**DODATEK č. 11
KE SMLouvě O DíLO
Ev.č. VZ23018SoD**

1. V průběhu plnění předmětu Smlouvy o dílo (dále také jen Smlouva) uzavřené dne 15.04.2024 na základě výsledku veřejné zakázky „**REKONSTRUKCE BUDOVY A – II. ETAPA**“, interní ev. č. VZ23018, vyhlášené otevřeným řízením dle zákona č. 134/2016 Sb., o zadávání veřejných zakázek (dále jen „ZZVZ“) a zveřejněné ve Věstníku veřejných zakázek. pod ev. č. Z2023-038652 dne 01.09.2023 (dále jen „veřejná zakázka“), byla zjištěna potřeba provedení změny smlouvy specifikované níže.

2. Předmětem dodatku je změna realizace stavby podle změnových listů:
 - a. Změnový list č. 83 - Doplnění překladů – 1. NP
 - b. Změnový list č. 85 - ZTI - izolace potrubí, úprava energokanálu

Změna 01 - m.č.114 a m.č.116 - 06/2025

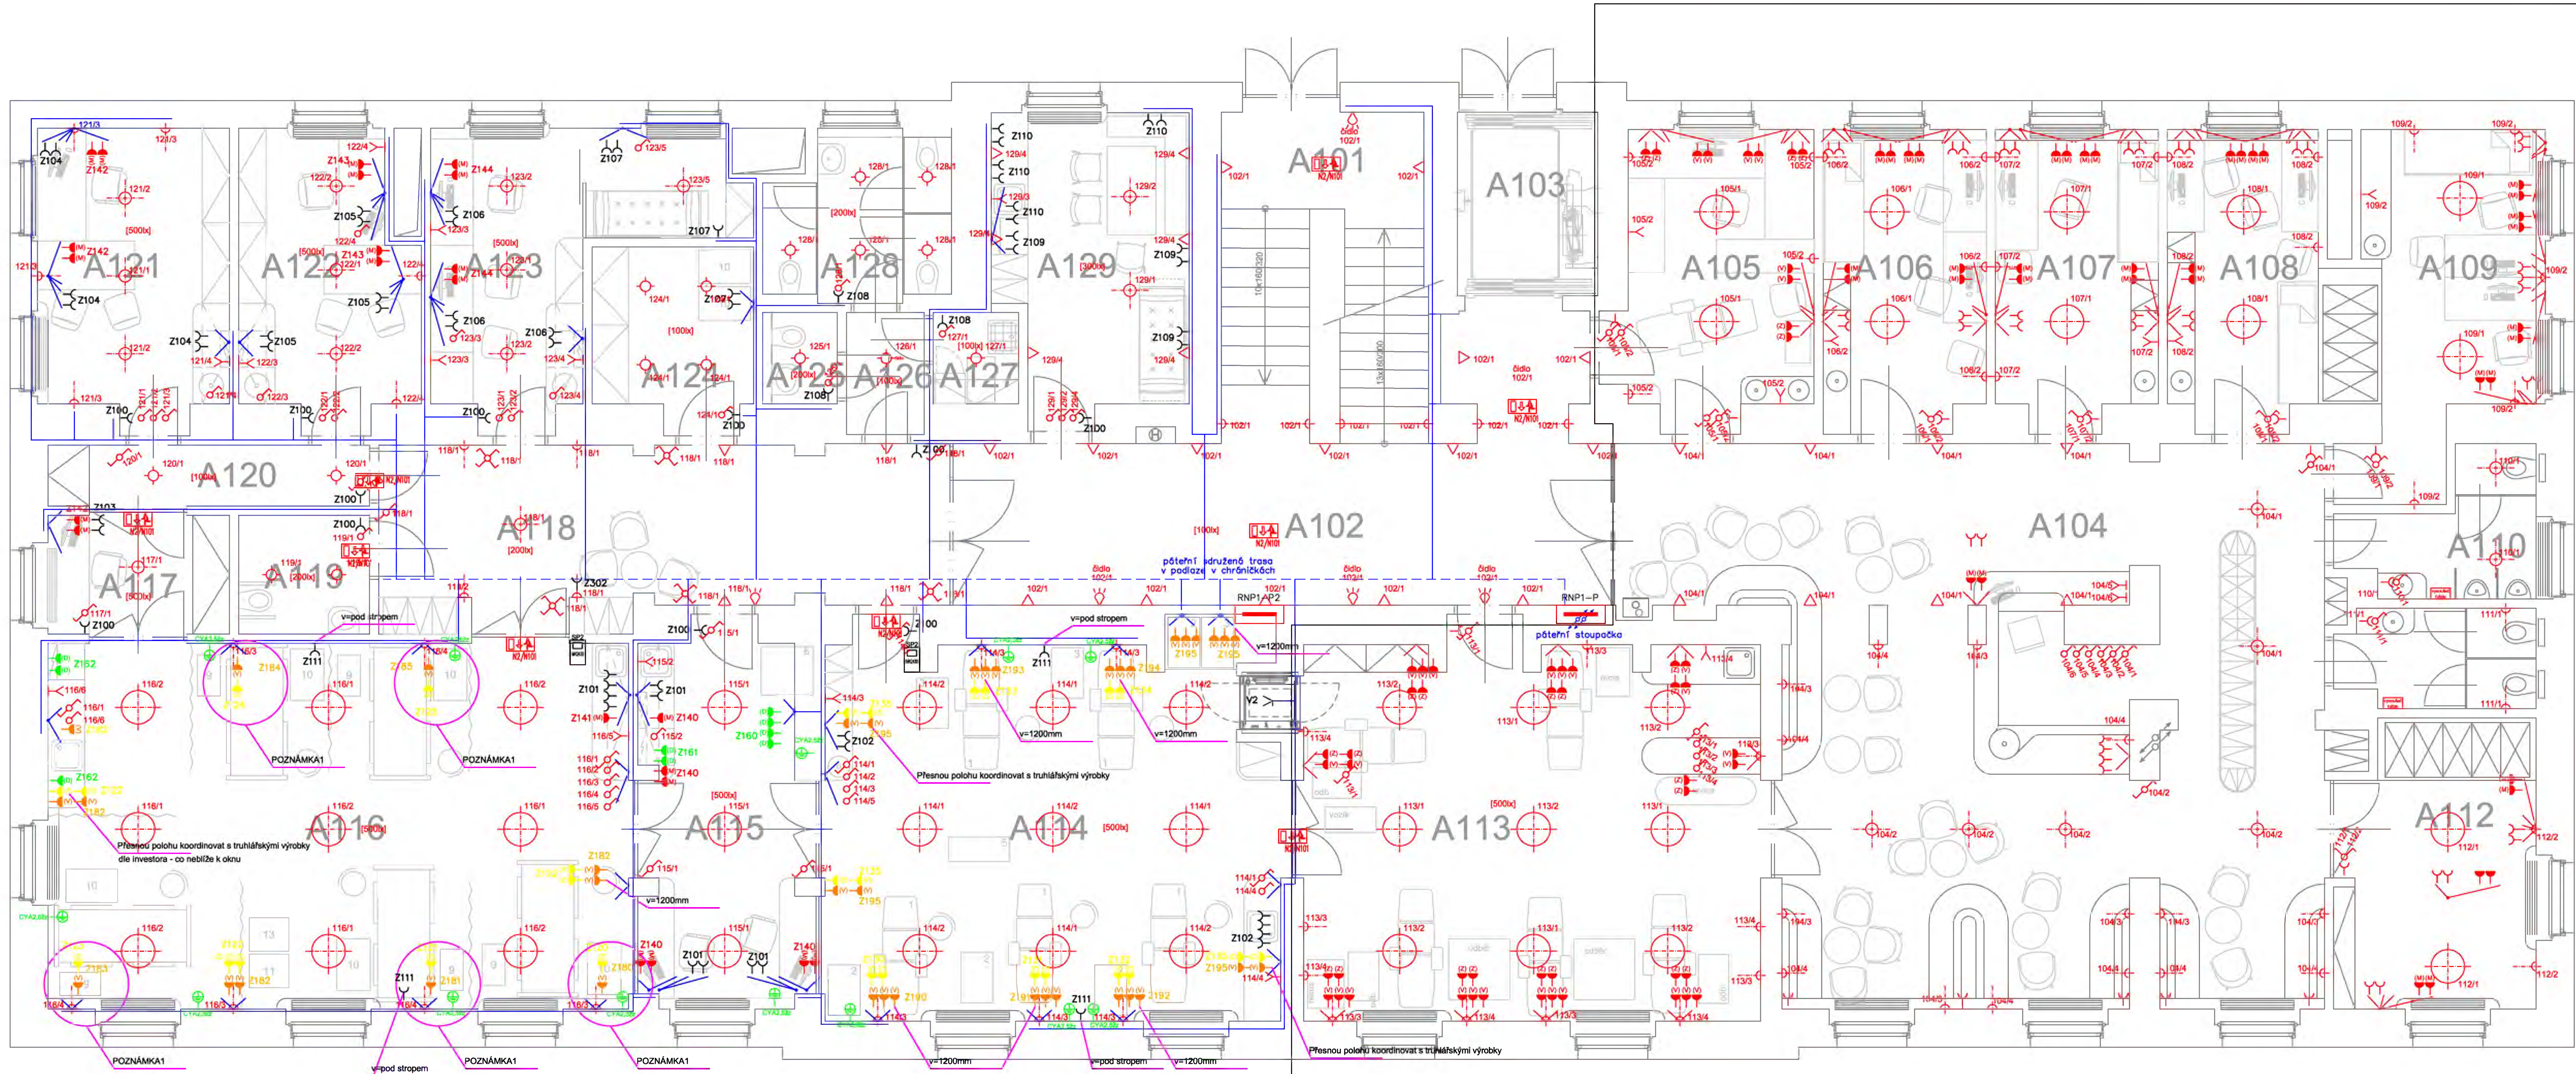
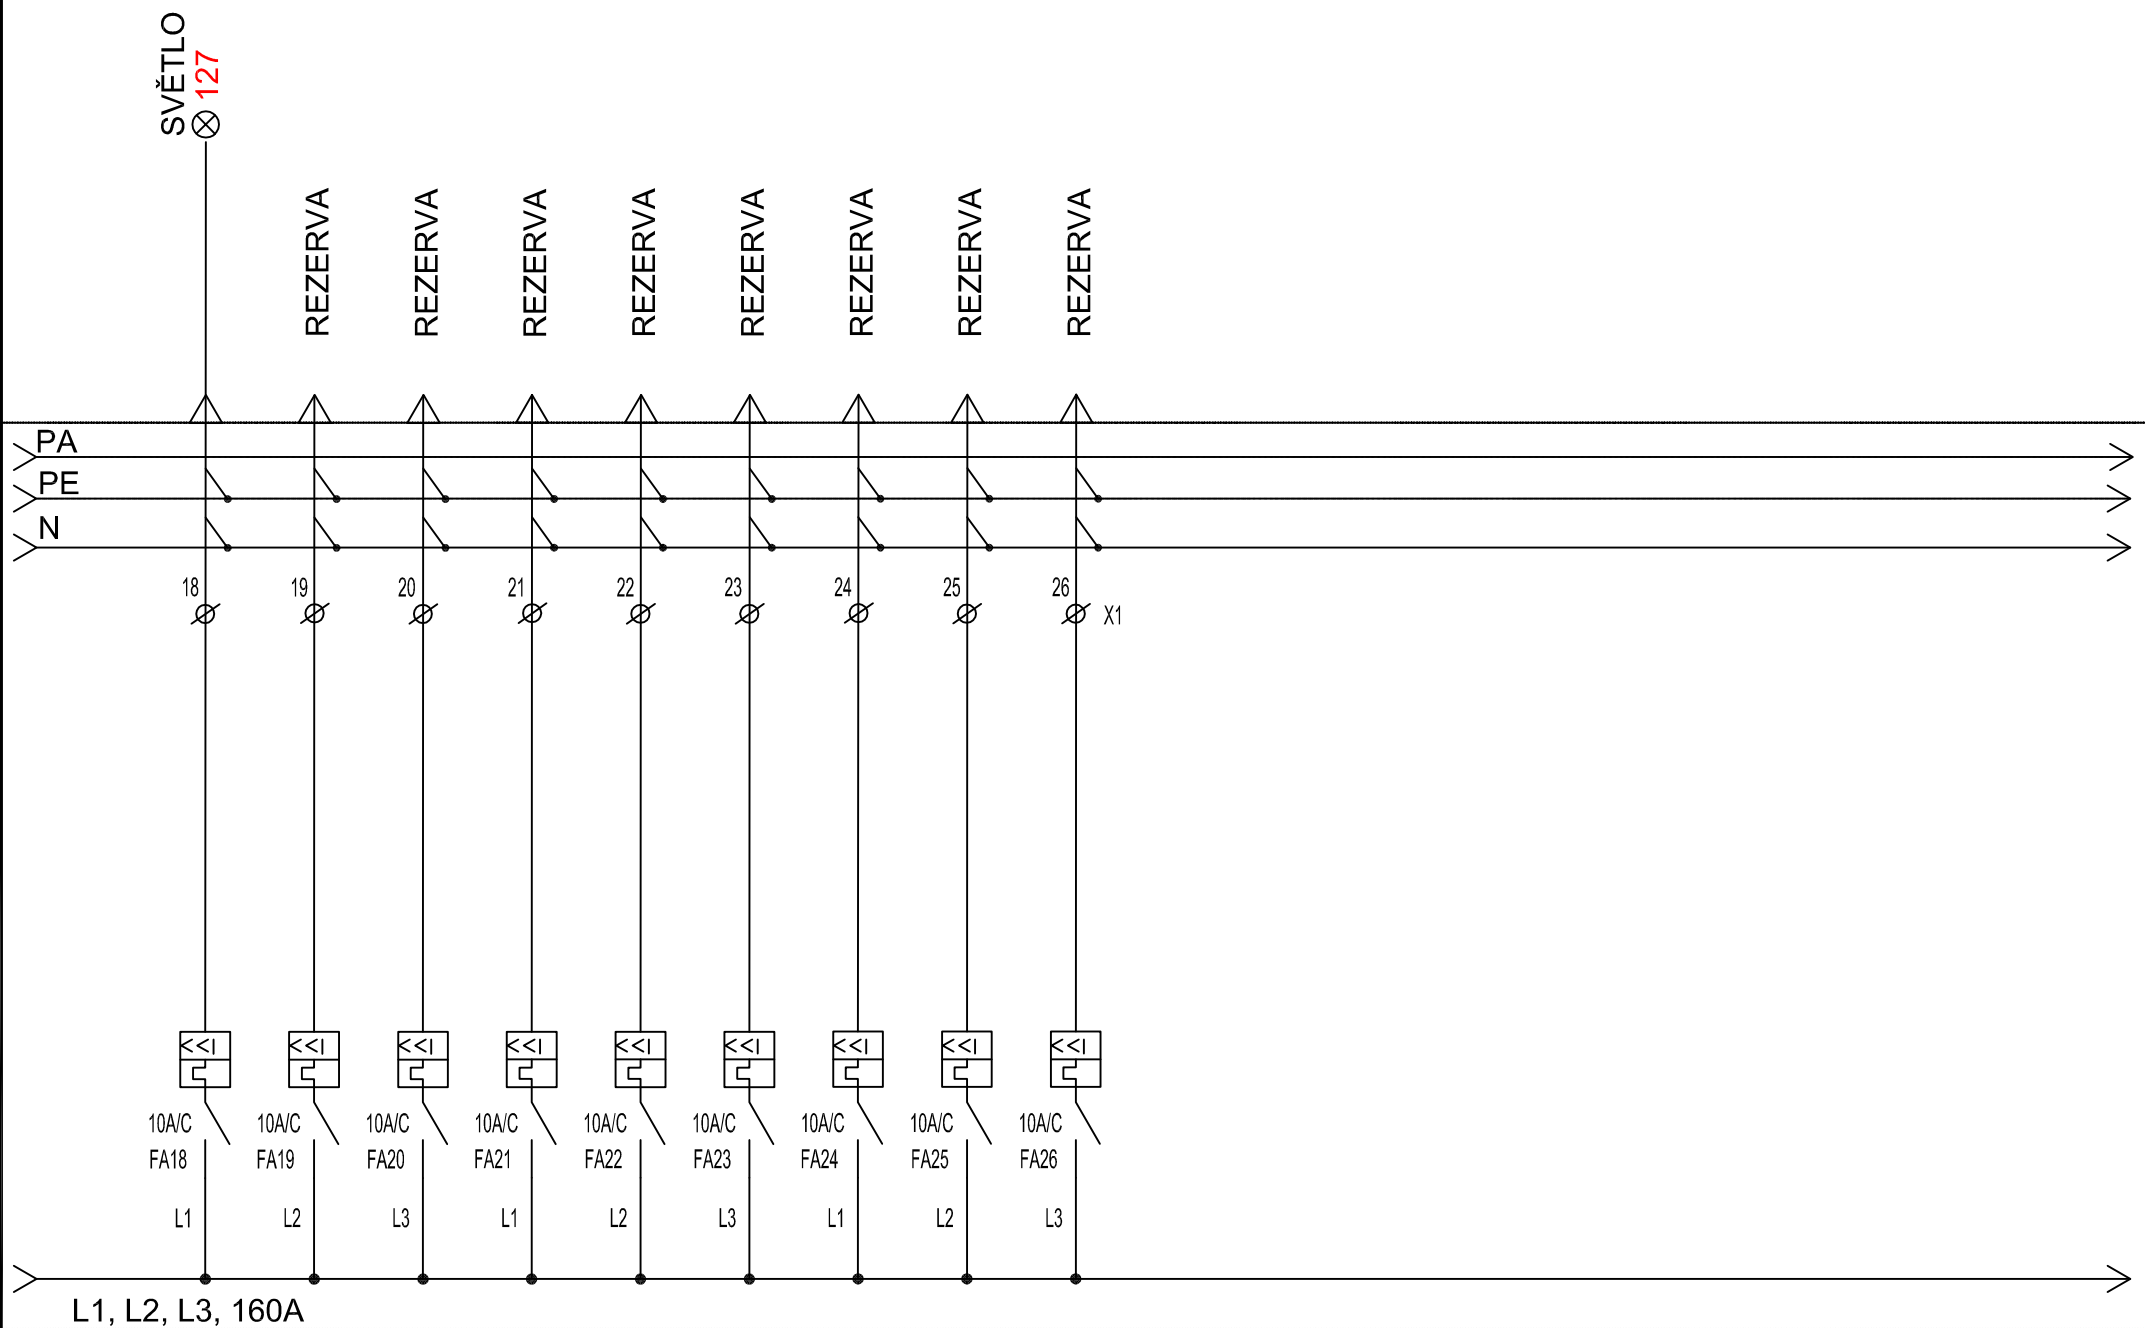
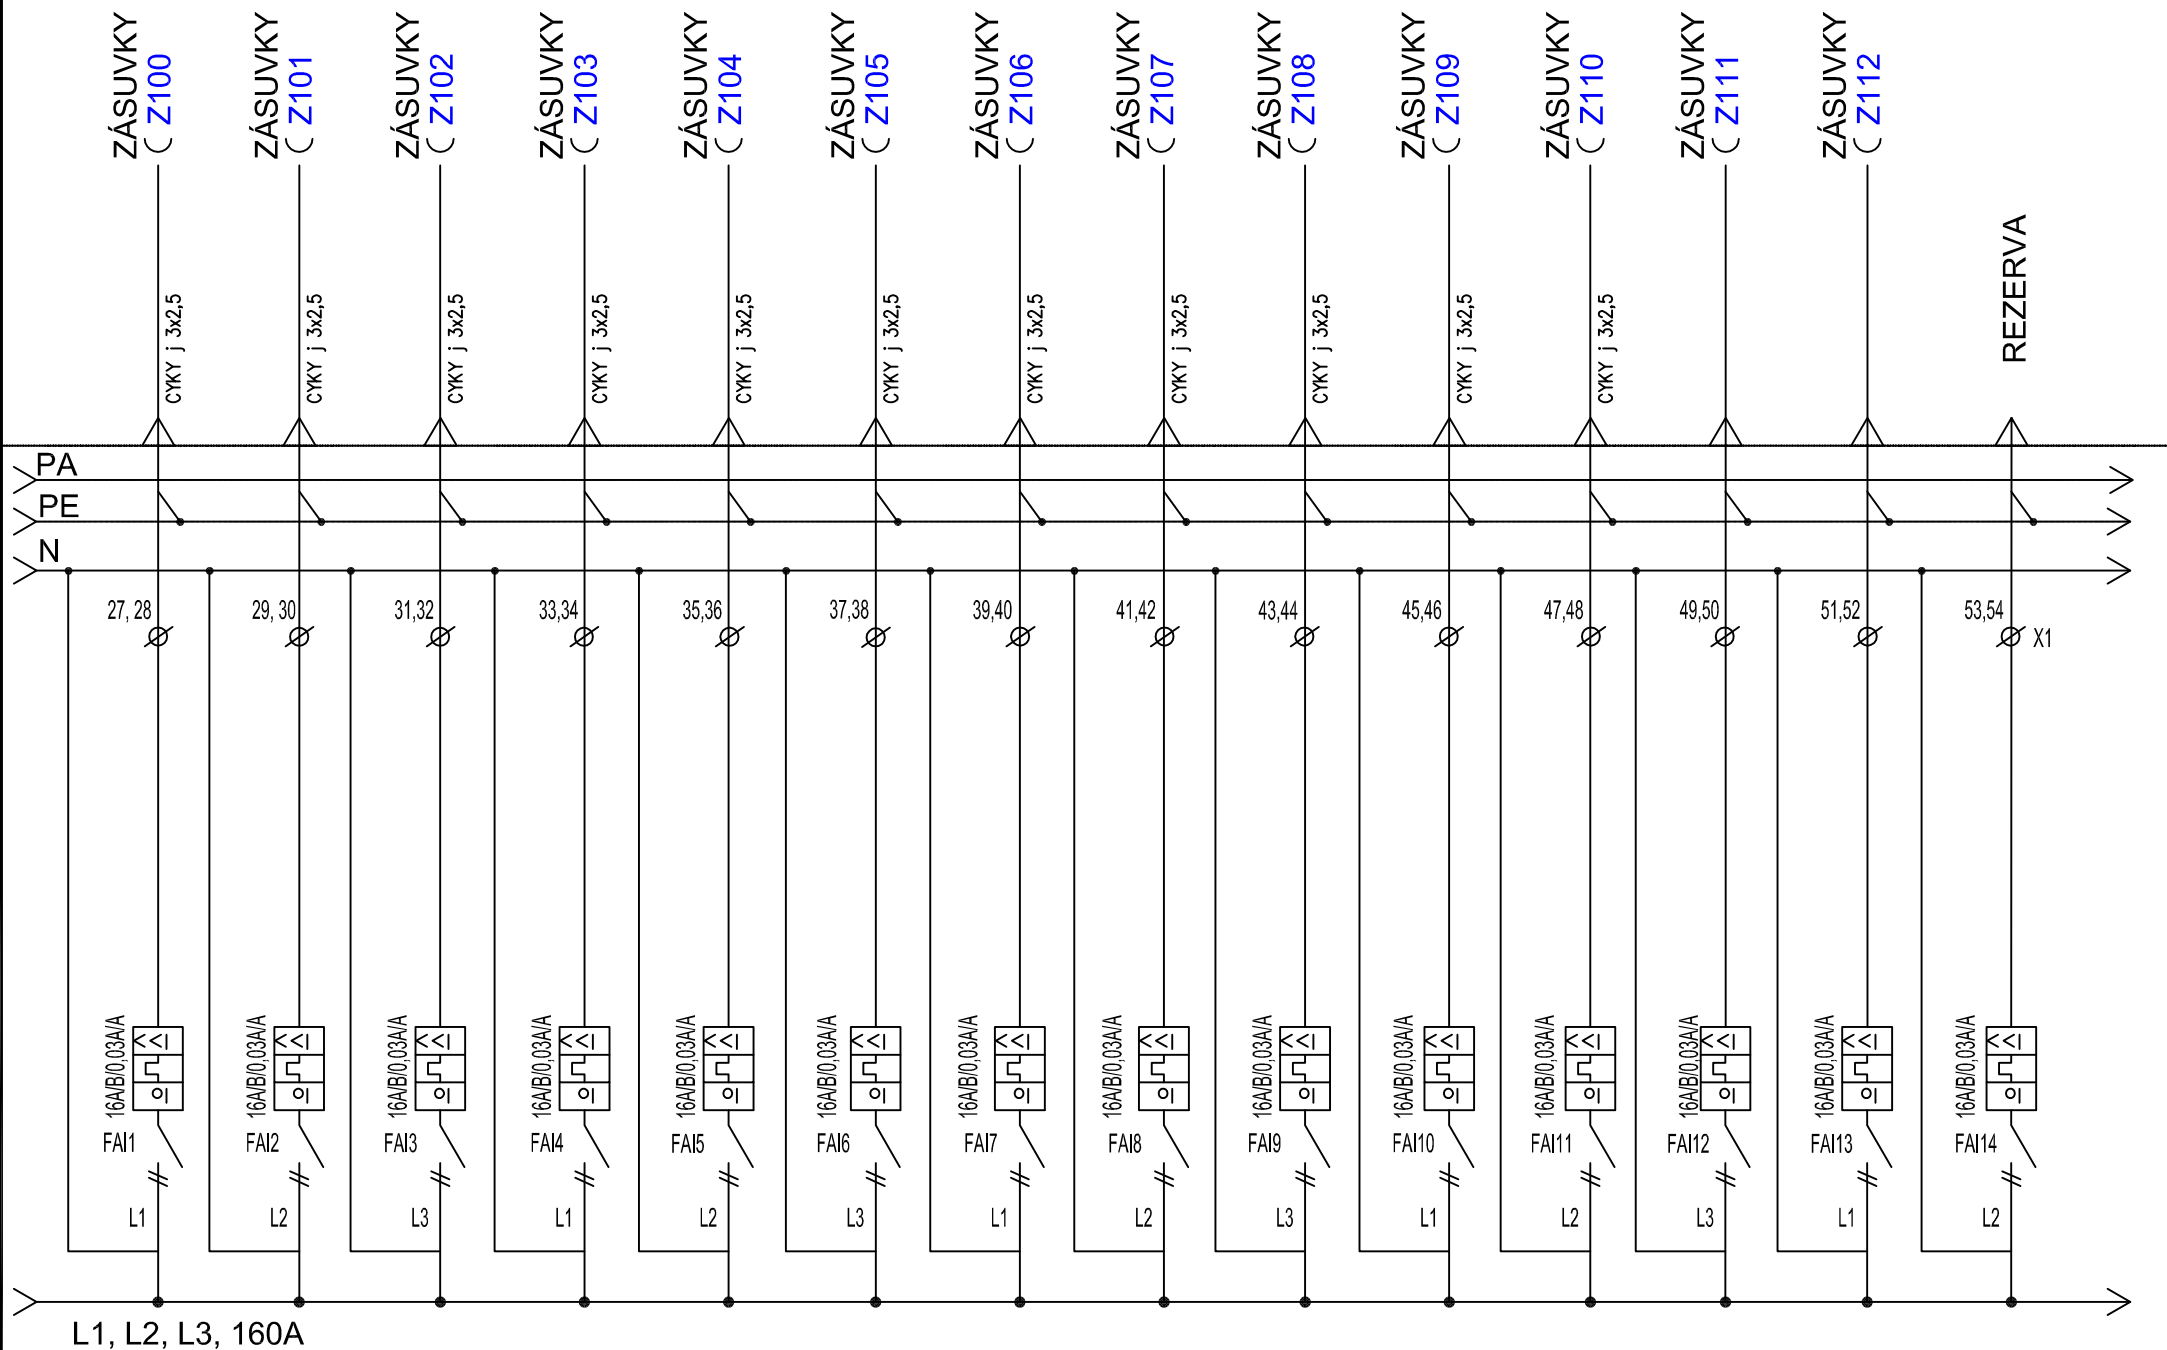
ZÁLOHOVANÁ ČÁST Z DIESELAGREGÁTU

Demontáž a přesun z RNP1-P

ZÁLOHOVANÁ ČÁST Z UPS
